混凝土廠驗代表照片表

工程名稱：新竹縣立湖口高級中學高中部遷校第一期工程

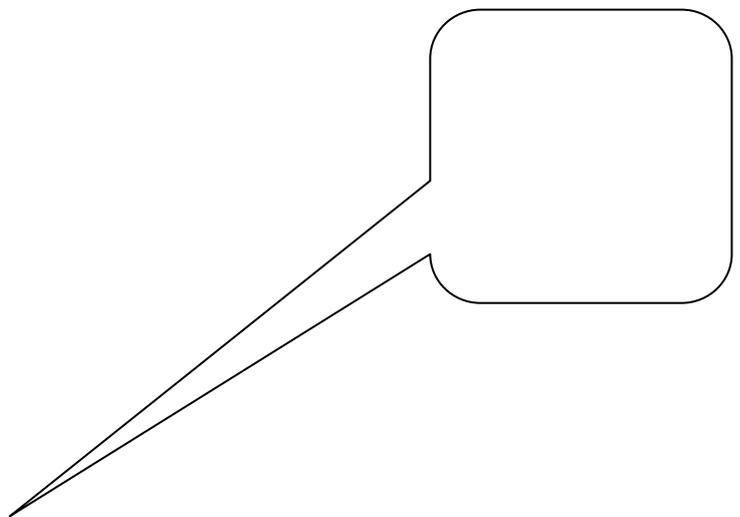
養護水槽無定溫調控之設備，將無法維持規範之標準樣護溫度。

養護水槽無定溫調控之設備，將無法維持規範之標準樣護溫度。
